【補足説明資料】  
破損燃料用輸送容器に係る実施計画Ⅱ章の変更について

2020年9月15日

東京電力ホールディングス株式会社

# 破損燃料用輸送容器に係るコメント回答 ①

図5-1 がれき落下衝撃試験の結果

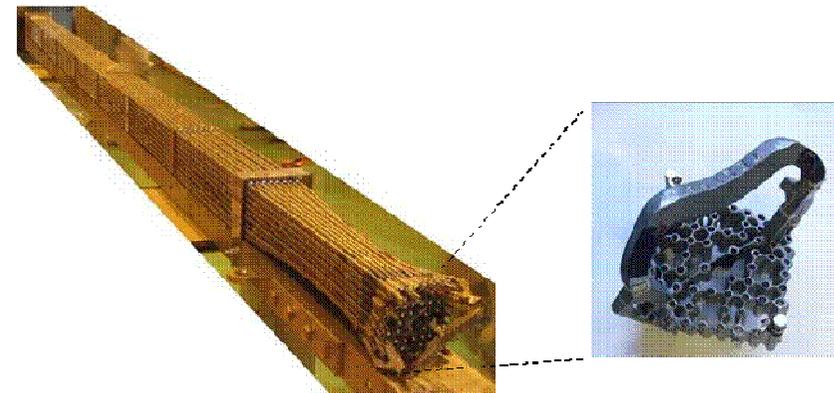
- 輸送容器に入れる破損燃料の状態を実施計画に記載すること。
- ハンドル部の変形が大きい燃料棒の健全性（燃料形状を維持していると考えられる根拠）について説明すること。

ハンドルは大きく変形し燃料棒は湾曲しているが破損は発生していない。（添付資料1-3に記載済み）

衝突後の燃料集合体を図5-1に示す。試験の結果、ハンドルは大きく変形し燃料棒は湾曲したものの、吊り上げ性能、燃料被覆管の密封性は確保されることを確認した。また、各測定データから、落下体がUTPに衝突し、その衝撃荷重が膨張スプリングを介して全ての燃料棒に伝達すること、燃料被覆管が塑性変形するような大きな荷重が付加された場合にはUTPが塑性変形した後に燃料被覆管が塑性変形することを確認した。

輸送容器 蓋締め作業

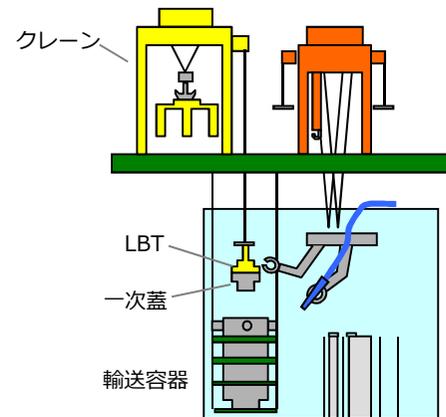
密封を担保する締め付けトルクの管理はきちんとなされているのか。どのように確認しているのか。

輸送容器の密封は、一次蓋をボルトで容器本体に締め付ける構造であり、締め付けトルクの管理により密封機能を担保している。以下のように、締め付けトルクは使用済燃料プール内の移送容器蓋締め装置(LBT)で締め付けを行い、さらに輸送容器取扱ボックスに吊り下ろした後、に有人でのトルク確認を行っている。

- 移送容器蓋締め装置(LBT)をクレーン補巻に装着し、遠隔にて一次蓋を取付け後にLBTを使用しボルトを締め付ける。その際、ボルトの回転数をカメラで確認し、ボルトの締め付け状態を確認している。
- ボルトは、LBTで設定した規定トルクで締め付ける。
- 一次蓋取付け後、LBTを外し、輸送容器に垂直吊り具を取付け、輸送容器を建屋1階の輸送容器取扱ボックスに移動する。

- 輸送容器から垂直吊り具を取外す。
- 一次蓋締め付ボルトが、規定トルク値で締め付けられていることを全数をトルクレンチにて確認する。
- 二次蓋を取り付ける。

移送容器蓋締付装置は、燃料取扱設備の定期点検にあわせて点検しており、締付けトルク値の校正を行っている。

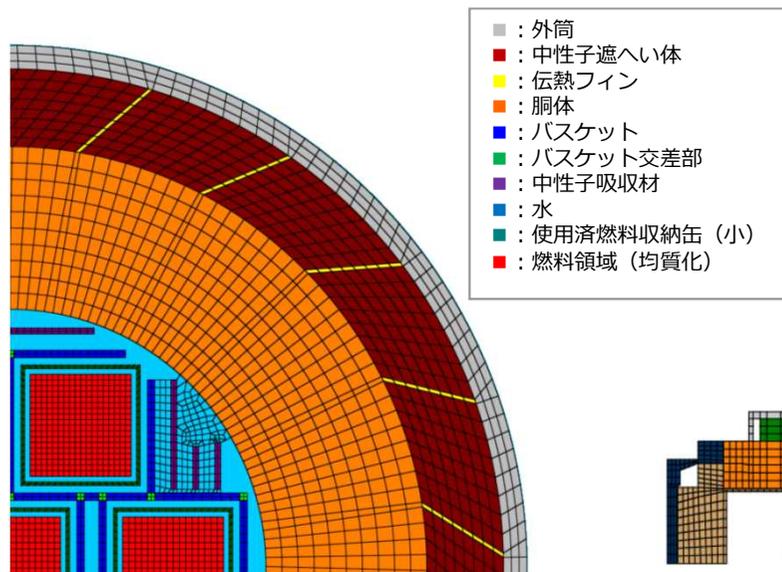
破損燃料に対する安全評価について、健全燃料の評価との違い（がないこと及びその理由）を説明すること。

- 安全評価条件において、破損燃料の評価にも関わらず、健全燃料を用いて評価しているのか、考え方を説明すること。

落下がれきによる影響で燃料上部が損傷している可能性があるものの、ペレットは燃料被覆管内に保持されている。

下表に示すとおり、評価対象及び評価条件・方法が既認可と同様のため、新評価の実施は不要

電動油圧押し上げ機(制動時)

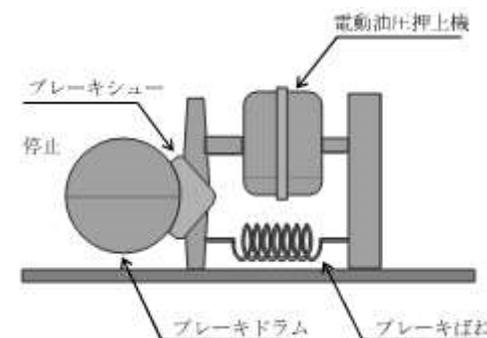
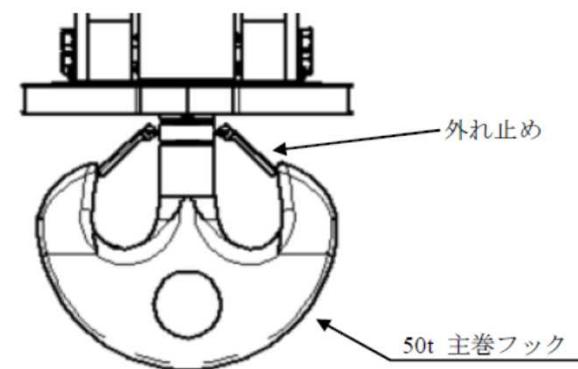
落下防止及び落下時の影響緩和措置に係る安全評価について説明すること。

- 巻上装置は電源断時に電動油圧押し上げ機ブレーキで保持する構造：電動油圧押し上げ機ブレーキは、ブレーキばねの力によってブレーキシューをブレーキドラムに押しつけて電動機の回転を制動している。巻上モータに通電すると、同時に電動油圧押し上げ機にも通電され、内蔵モータにより油圧が発生し、シリンダーロッドを押し上げ、ブレーキばねを縮めることによりブレーキを開放する。

- 主巻フックは二重のワイヤーロープで保持する構造：クレーンの主巻フックは、ワイヤーロープを二重化し、万が一ワイヤーロープが1本切断したとしても落下を防止できる設計
- 主巻フックは外れ止め装置を有する構造：両釣形フックの外れ止めを有する

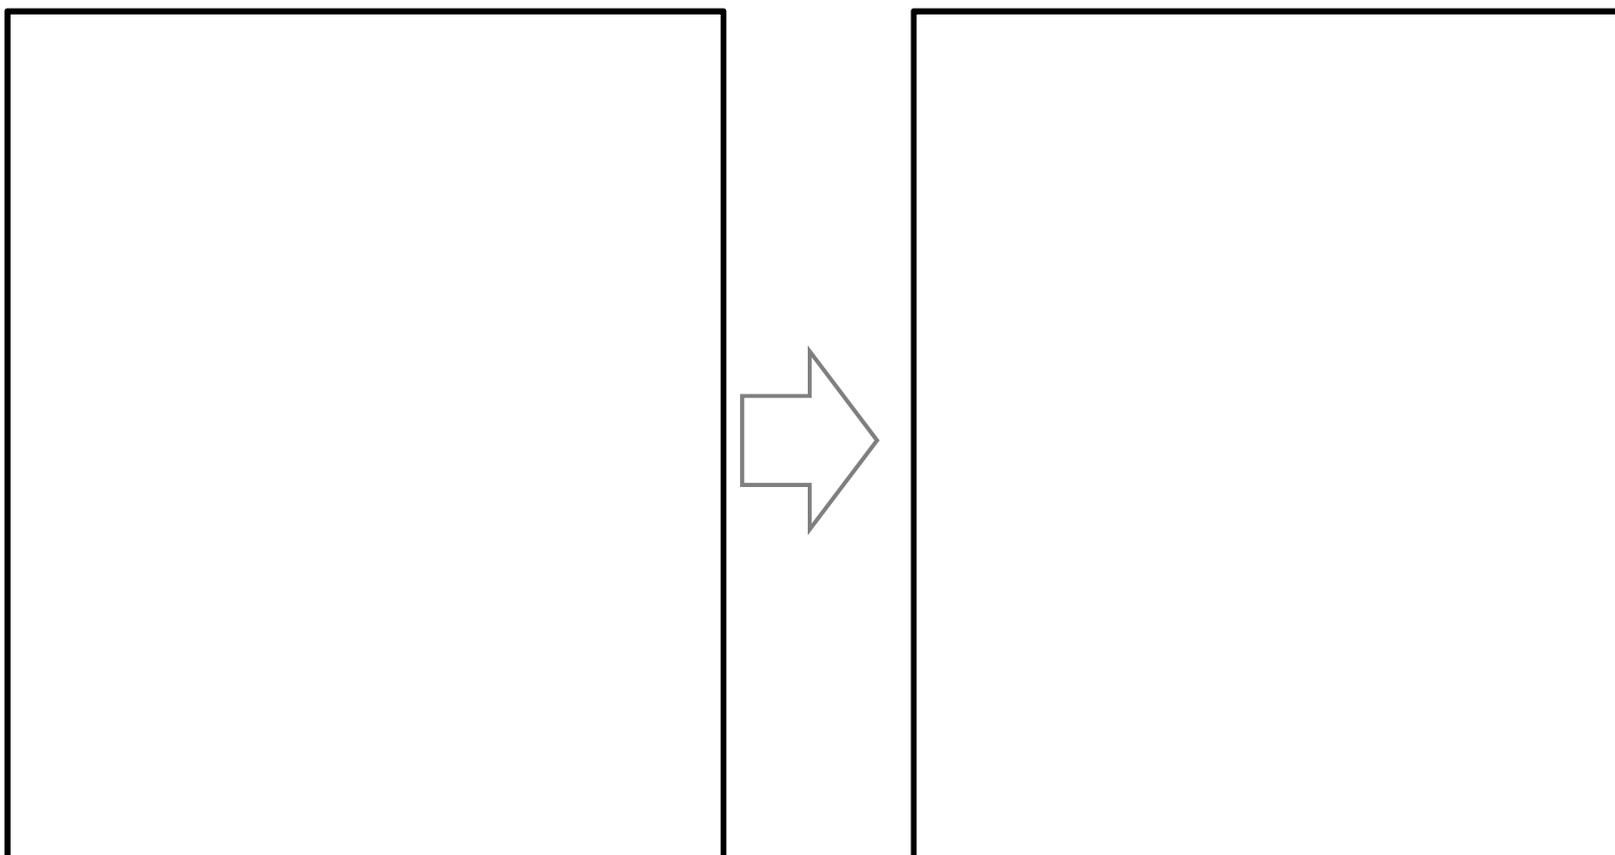
未臨界性評価のみ燃料被覆管の大破損による燃料ペレットの放出・粉砕を想定している理由（臨界になった場合の影響緩和が困難であること）を説明すること。

燃料被覆管からの漏えいや、落下がれきによる燃料上部の損傷の可能性はあるが、使用済燃料プールからの燃料取り出しや共用プールへの燃料輸送を考慮してもペレットは燃料被覆管内に保持されると想定する。

しかし、万一臨界に至った場合の影響緩和が困難であることから、燃料輸送時の臨界評価では臨界防止の観点で保守性を確保するため収納する全ての燃料が被覆管から出てきてさらに粉々になった状態を想定する。

図1 中性子吸収材構造概念図

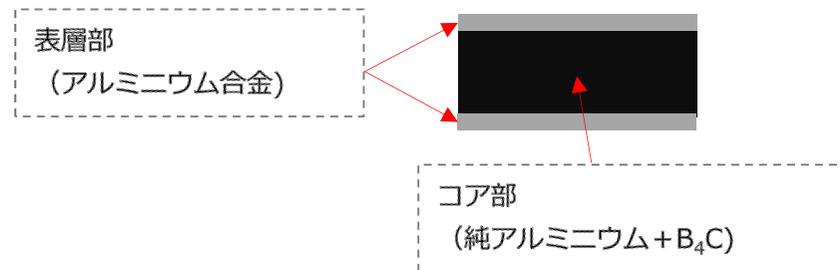
破損燃料用輸送容器の中性子吸収材について説明すること。

中性子吸収材は、破損燃料用輸送容器バスケットの中性子吸収材支持板に嵌め合っ固定する構造であり、強度部材としての機能は有していない。3号機構内用輸送容器のバスケットに使用した実績があり、海外キャスクに使用実績のあるMAXUS®を使用している。また、使用済燃料収納缶（大）にも使用する。

MAXUS®は、炭化ホウ素を純アルミニウム中に均一に分散させたコアを耐食性\*<sup>3</sup>に優れるアルミニウム合金の皮材で挟んだ構造である。中性子吸収材の構造を図1に示す。

破損燃料用輸送容器の未臨界評価に使用しているボロン添加量（<sup>10</sup>B面密度）については、評価条件以上含まれていることを、米国のASTM規格 C1671\*<sup>2</sup>に基づく中性子透過試験により確認する。中性子透過試験は、全てのMAXUS®部品について、切断前の大板（マザーシート）から試験片を採取し、試験を行う。
